改善箇所説明図

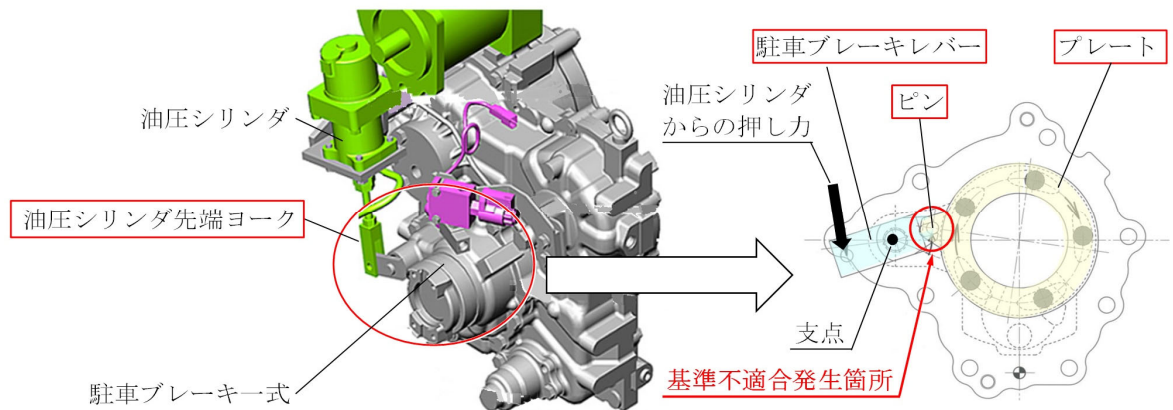
ショベル・ローダの駐車ブレーキにおいて、組立工程が不適切なため、油圧シリンダ先端ヨークと駐車ブレーキレバーを組み付ける際にヨークがレバーと干渉し、駐車ブレーキ内部のプレートを損傷させてしまうものがある。そのため、そのままの状態ですべての駐車ブレーキの作動と解除を繰り返すと、プレートの損傷部から亀裂が進展し、最悪の場合、プレートが折損して車両を停止状態に保持できなくなるおそれがある。

全車両、駐車ブレーキレバー、プレート、ピンおよび油圧シリンダ先端ヨークを新品に交換する。
また、当該部品の交換時に油圧シリンダ先端ヨークと駐車ブレーキレバーを組み付ける際には、専用の治具を使用して干渉させないように組付ける。

識別：キャブ内側背面のヒューズボックスカバーの裏面に緑色のペイントを塗布する。
